原子炉格納容器フィルタベント系の  
原子炉建屋水素防護対策としての位置付け明確化に伴う  
保安規定の変更について  
(審査会合における指摘事項に対する回答)

2023年7月6日  
東北電力株式会社

2023年4月27日 原子力発電所の新規制基準適合性に係る審査会合(第1141回)

資料1-1 原子炉格納容器フィルタベント系の原子炉建屋水素防護対策としての  
位置付け明確化に伴う保安規定の変更について

CRD補修室ハッチカバー 詳細イメージ図

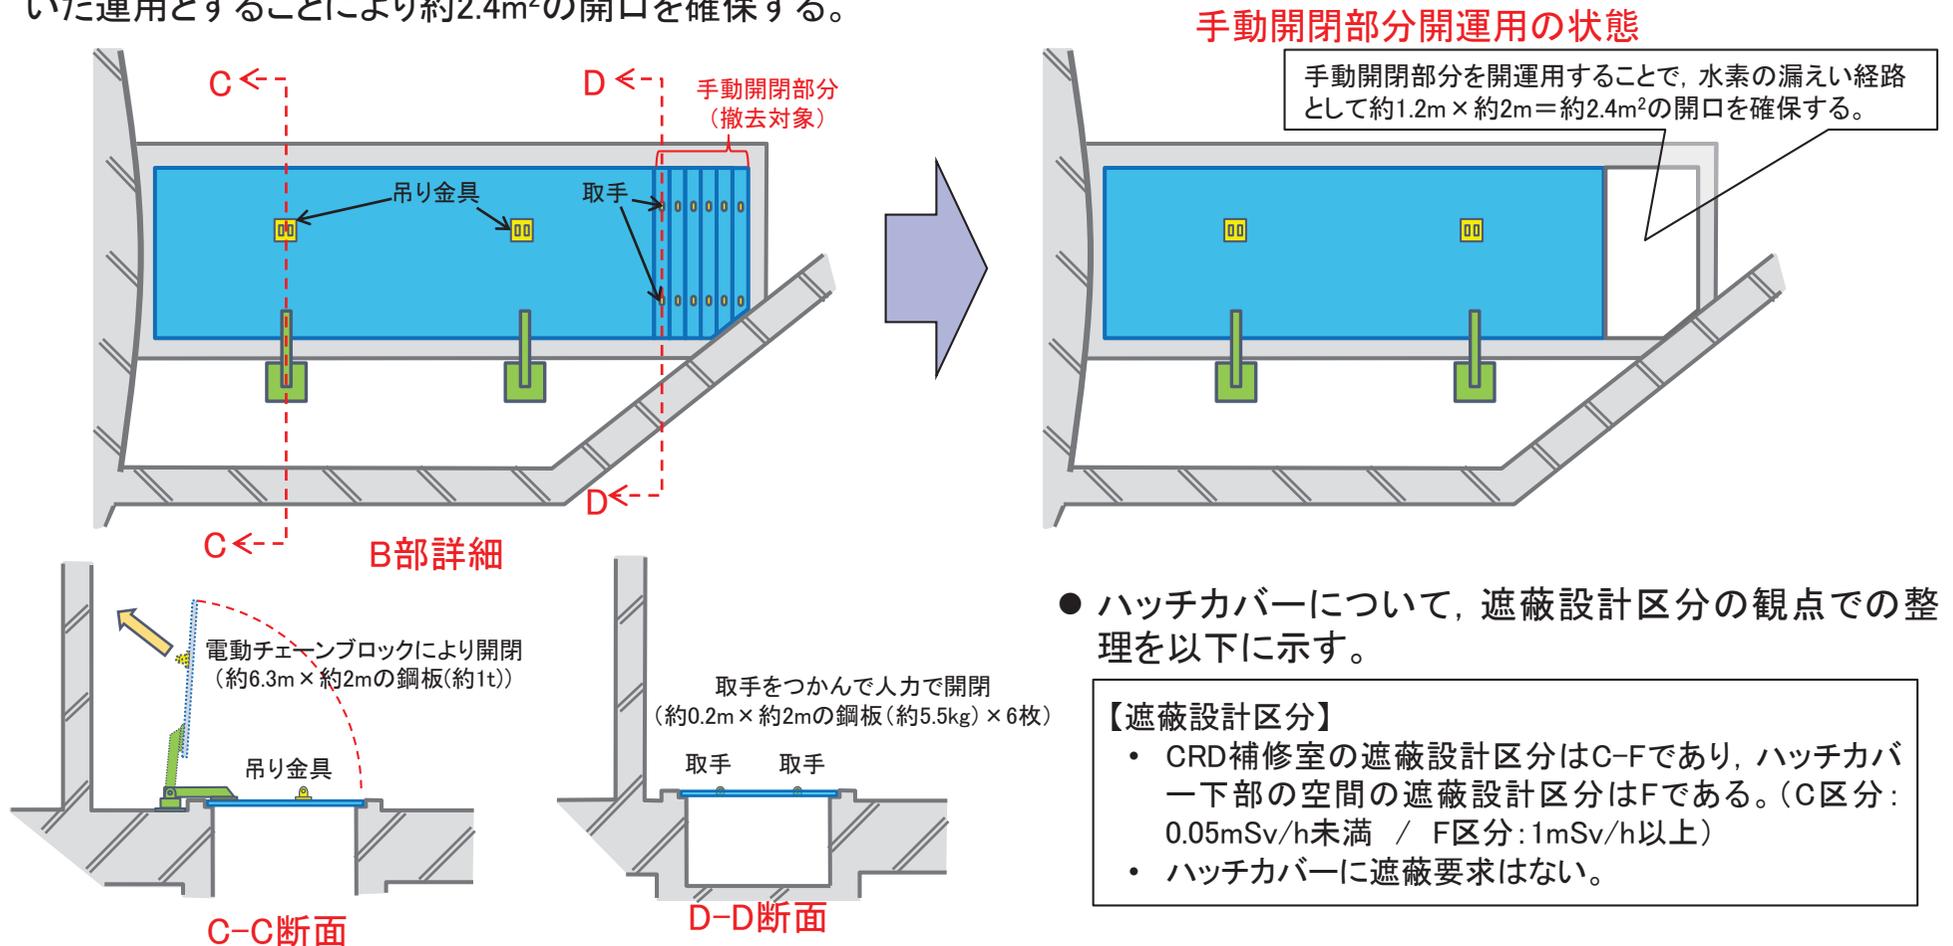
局所エリアの詳細な構造及び通常時(運転)の運用について、資料を提示し、説明すること。

- 制御棒駆動機構搬出入口とCRD補修室の間にはハッチカバーがあり、電動又は手動で開閉できる構造となっている。
- ハッチカバーが閉じた状態の場合には、ハッチカバーの隙間からCRD補修室に水素が漏れいするが、原子炉格納容器貫通部から原子炉建屋オペフロまでの水素漏れい経路を確実にするため、通常時(運転中)はハッチカバーの手動開閉部分を開いた運用とすることにより約2.4m<sup>2</sup>の開口を確保する。

- ハッチカバーについて、遮蔽設計区分の観点での整理を以下に示す。

- CRD補修室の遮蔽設計区分はC-Fであり、ハッチカバー下部の空間の遮蔽設計区分はFである。(C区分: 0.05mSv/h未満 / F区分: 1mSv/h以上)
- ハッチカバーに遮蔽要求はない。

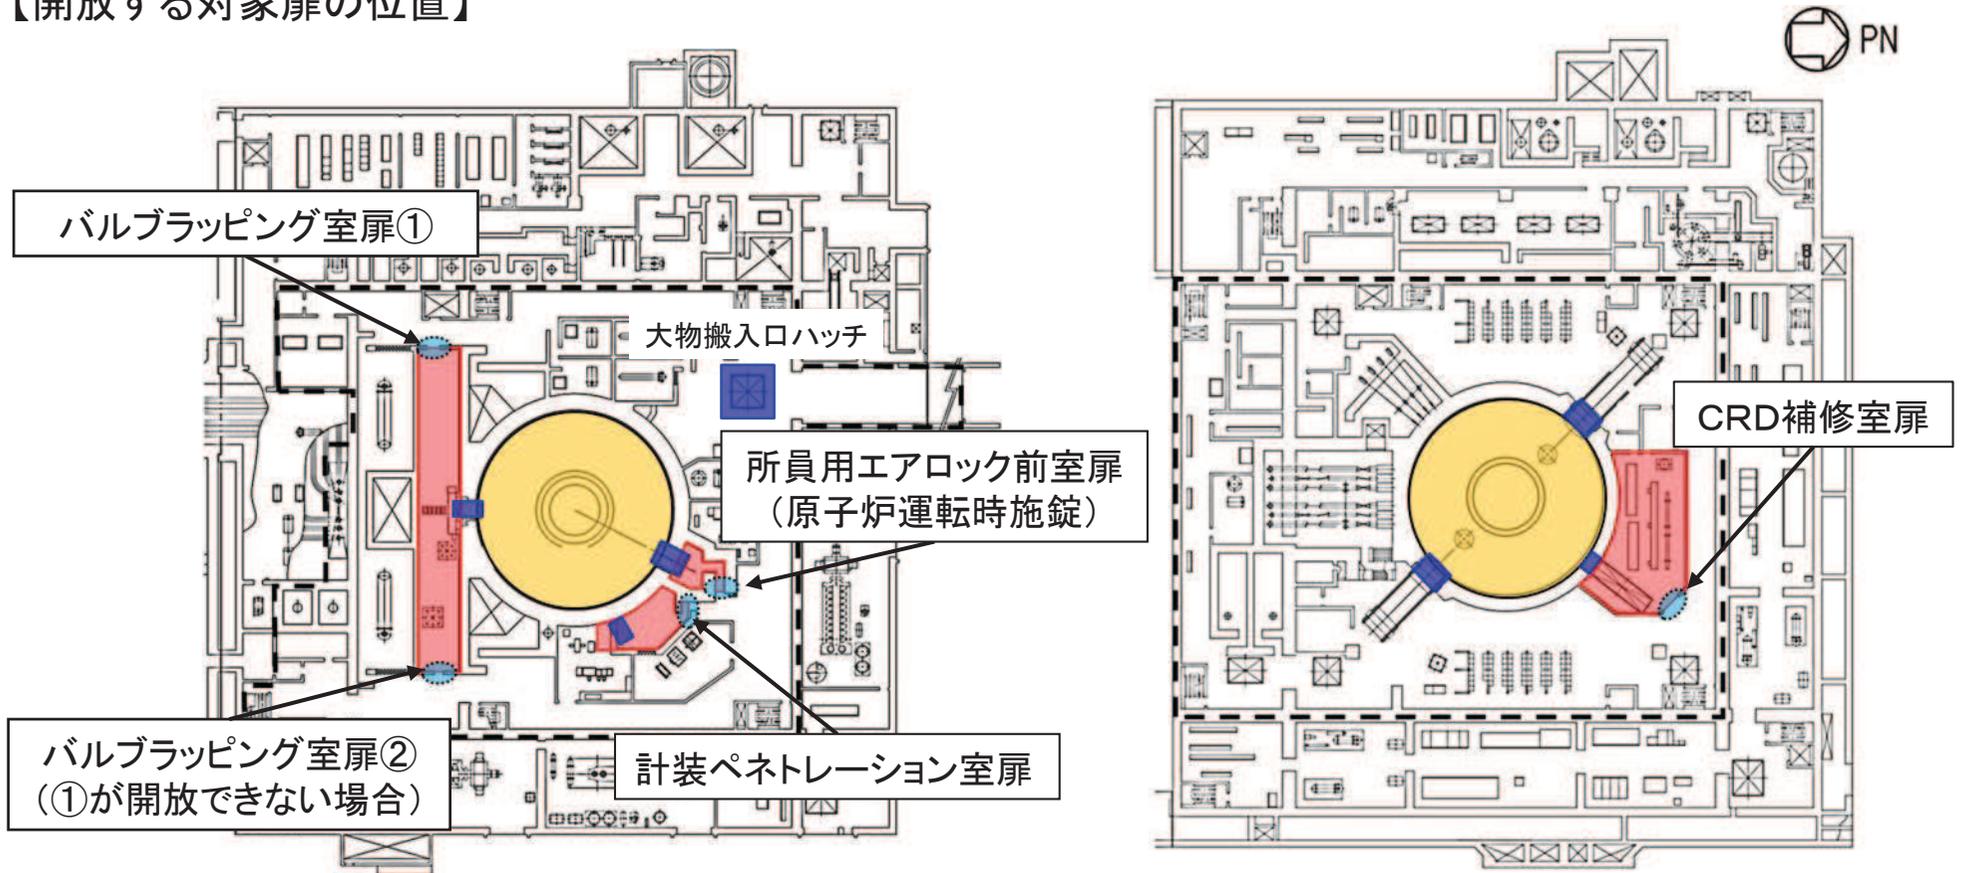
建屋水素防護のための格納容器ベント実施を判断する水素濃度の場所は、「原子炉建屋地上3階(女川)」、「原子炉建屋オペフロ天井付近(K7)」であり、それ以外に局所エリアにも水素濃度計が設置されているが、仮に局所エリアの水素濃度計が先に可燃限界に近接するような場合に、事業者としてどのような対応をとるのか説明すること。

原災法第10条特定事象を判断した場合において、可燃限界に至る前に局所エリアの扉を現場にて開放することによって、局所エリアから水素を排出する。(開放する扉の位置は次頁参照)

局所エリアにおける扉の開放を行い局所エリア外から空気を取り込むことで、局所エリア内に空気の流れを生成し、ダクト開口部や開放した扉の開口部より、局所エリアからの水素の排出が促進されるものと考えられる。

こうした扉開放のための必要な手順や資機材については、事業者の自主的な取り組みとして再稼働までに整備していく。
